川上ダム建設事業の検証に係る検討に関する意見募集について

## 《パブリックコメント》

### 川上ダムの治水代替案

# 比奈知ダム 貯水位変化図

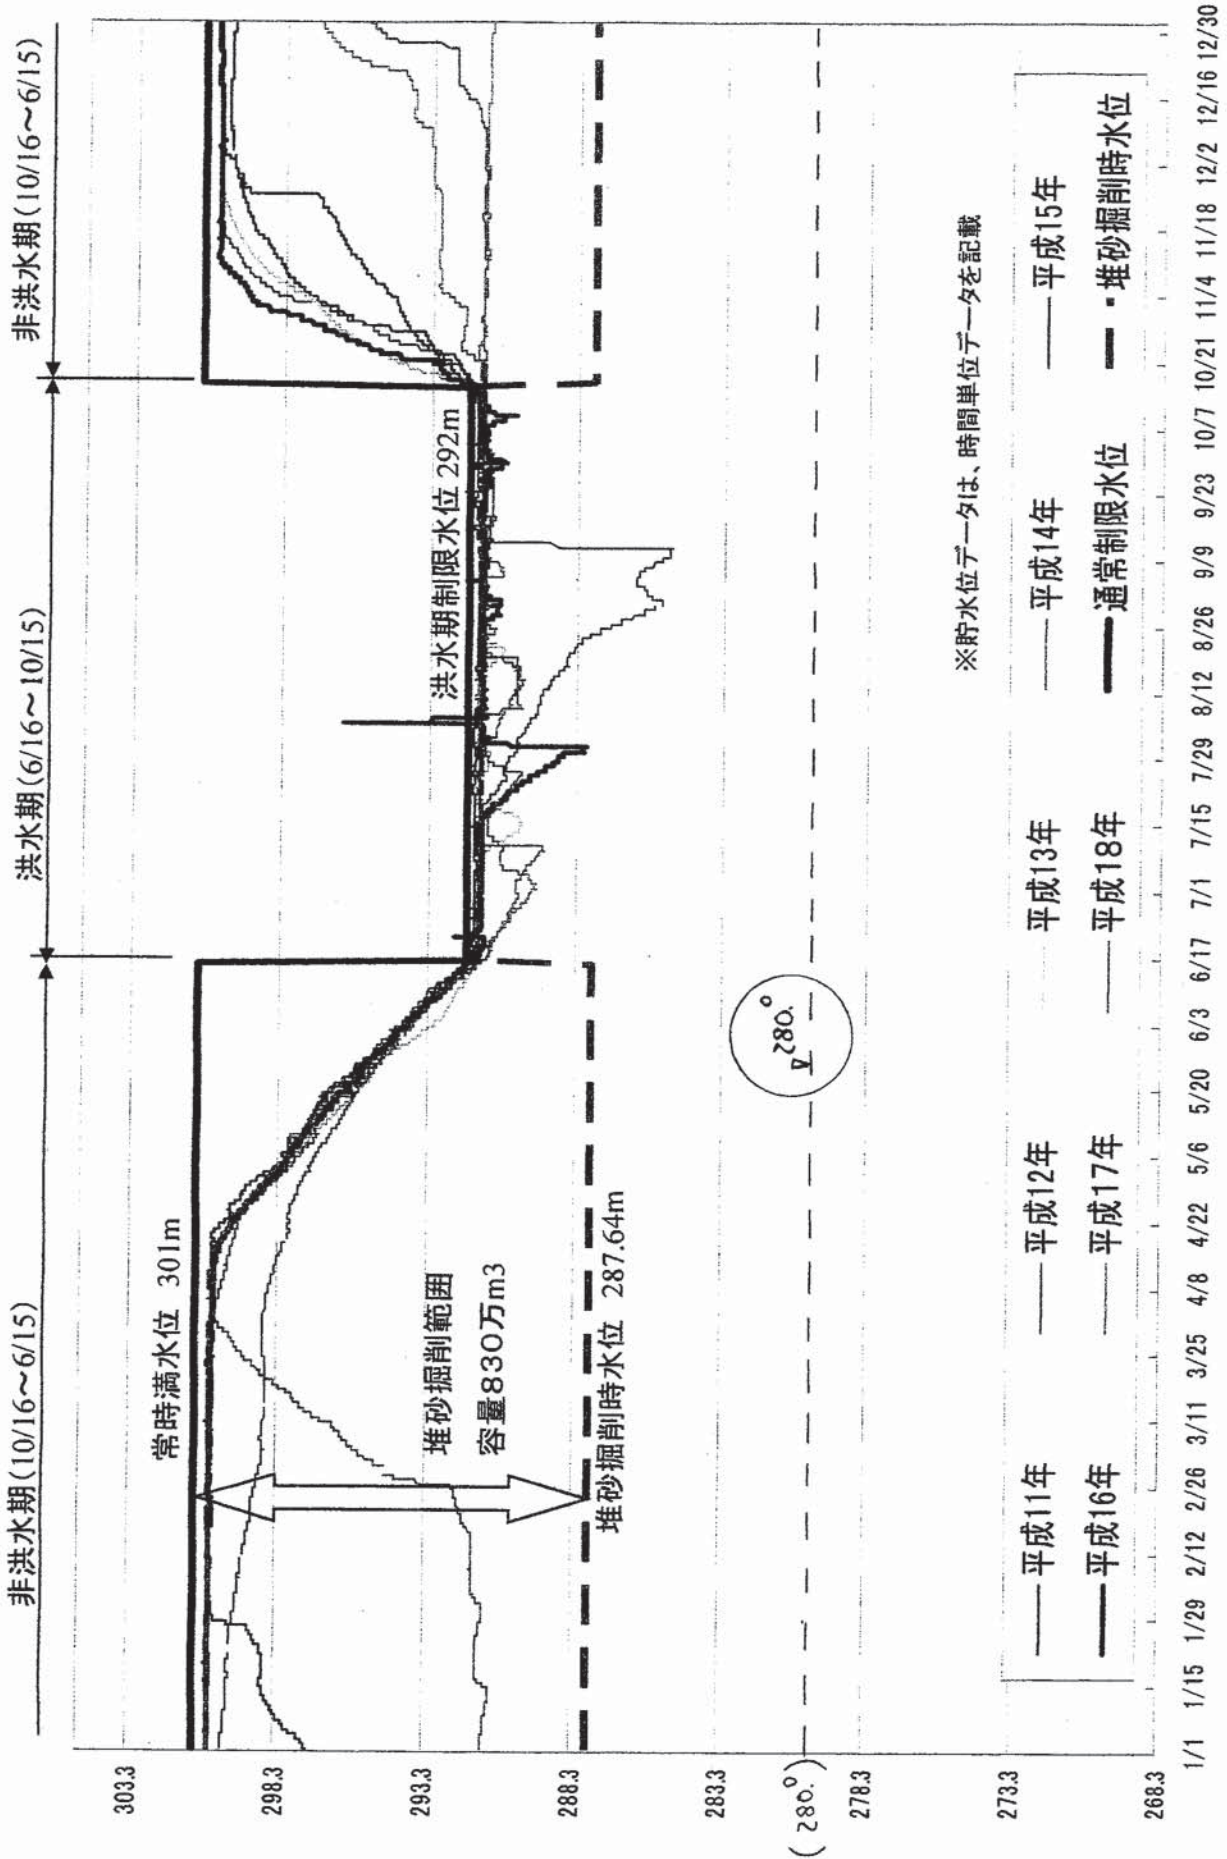
- 5) 別紙「資料1」に示すように、
  - 1、導水路延長は約3kmと短く、工事費も安価で済む。
  - 2、導水路の勾配も1/100程度を確保できる
    - ・「呑み口」の標高=EL.280m ←貯水池の水位変動を考慮（別紙「資料2」参照）
    - ・「吐き口」の標高=EL.250m
- 6) 長寿命化のための代替補給容量は高山ダム等で確保できるので問題は無い。

図-1 昭和47年台風20号1.53倍洪水

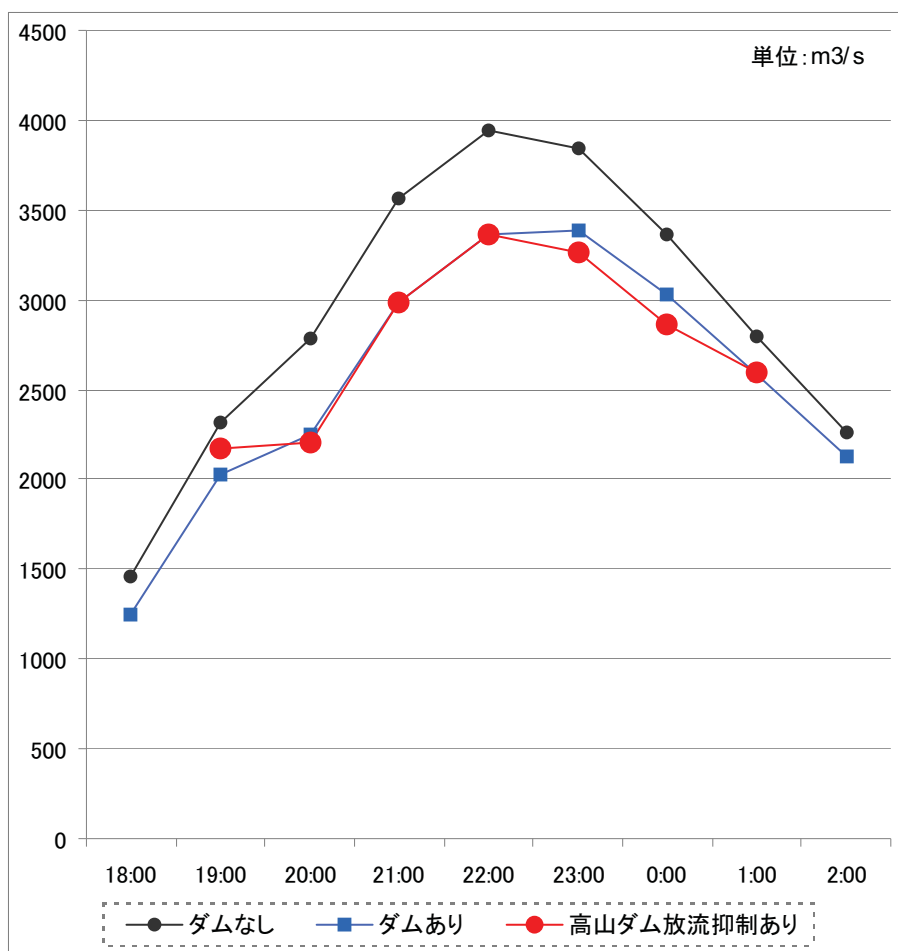
ビジュアルにするため、表-5の岩倉地点流量の「ダムなし」、「ダムあり」、及び「高山ダム放流抑制あり流量」を、グラフで示したのが下の図-1です。

図-1のグラフは、高山ダムにおける洪水調節は川上ダムの洪水調節と同等ないしそ

これまで、川上ダムの最大の治水目標である昭和47年台風20号1.53倍洪水に対し、高山ダムで表-4のようなダム操作の変更により、ダムなしによる下流への流量増をキャンセルすることができる点で代替案が成立つことを検証してきました。

図-2 高山ダム、青蓮寺ダムにおける放流抑制量累計と  
高山ダムのダム湖内の正味貯水増加量

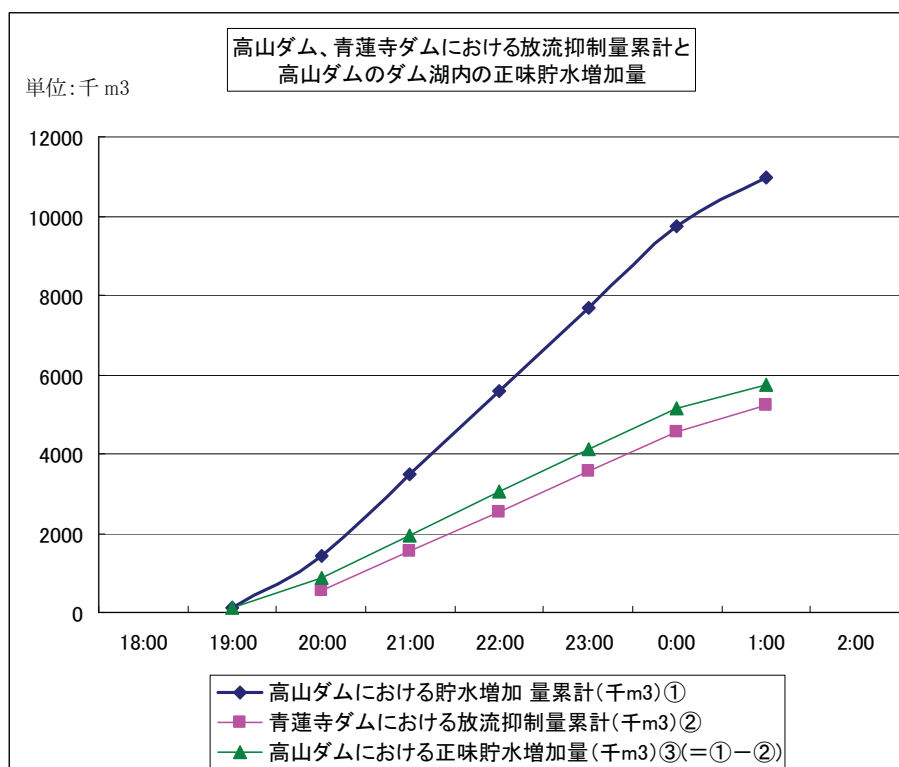
理解をしやすくとの思いから、表-9 をグラフにしたのが図-2 です。紺の線は、青蓮寺ダムにおける洪水調節がないと仮定した場合の高山ダムにおける放流抑制量累計

(ダム貯水増加量累計) を表します。ピンクの線は、青蓮寺ダムで洪水調節をした場合の青蓮寺ダムにおける放流抑制量累計 (ダム貯水増加量累計) を表します。紺の線が示す値からピンクの線の示す値を差し引いた値が高山ダムにおける正味貯水増加量を示す値で、それが緑の線です。

表－2 水道ビジョンにおける各年度の計画一日最大配水量

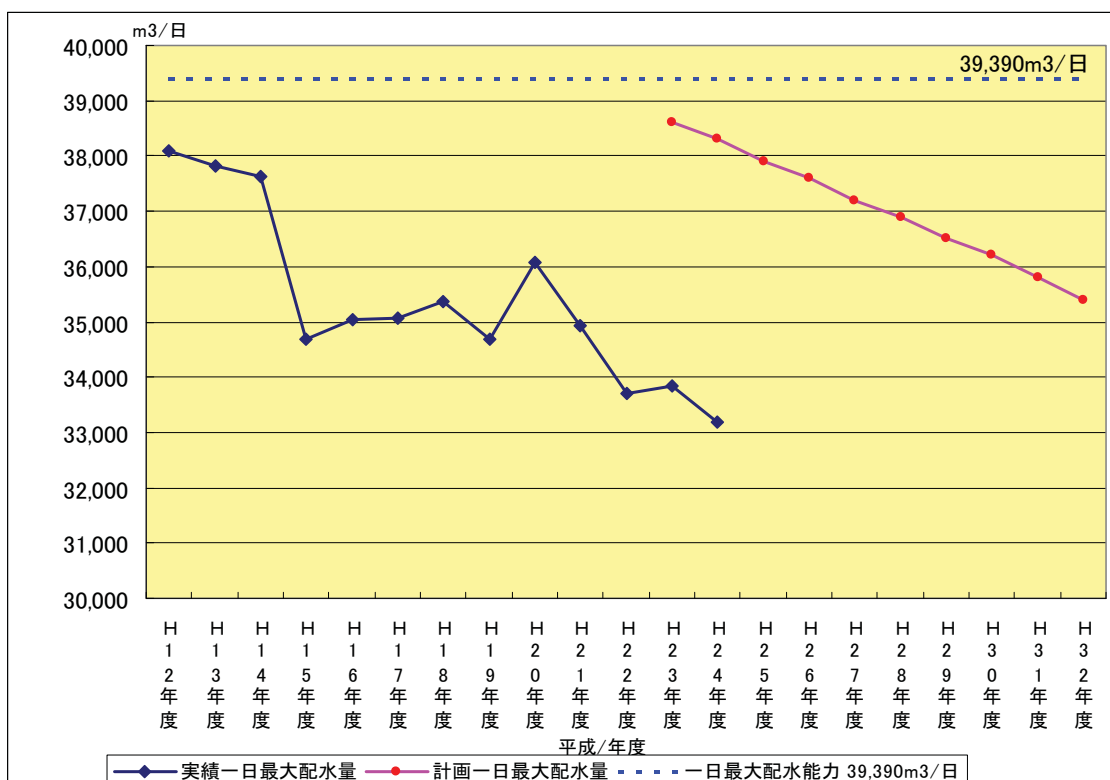
名張市水道ビジョン（H23年度～H32年度）における計画一日最大配水量の推移は次の表－2の通りです。最大は、H23年度の38,600m<sup>3</sup>/日（0.447m<sup>3</sup>/s）で、以降徐々に減少しH32年度は35,400m<sup>3</sup>/日（0.410m<sup>3</sup>/s）となっています。

しかし、前掲の図-1 で、一日最大配水能力と計画一日配水量を比較しますと、平成 23、24 年度では 1,000m<sup>3</sup>/日程度の余裕しかなく厳しい状況での譲渡可能の判断です。水道ビジョンの性格からして安全側が相当働いているのは当然ですが、それでも 0.19m<sup>3</sup>/s の水利権譲渡は可能といえます。
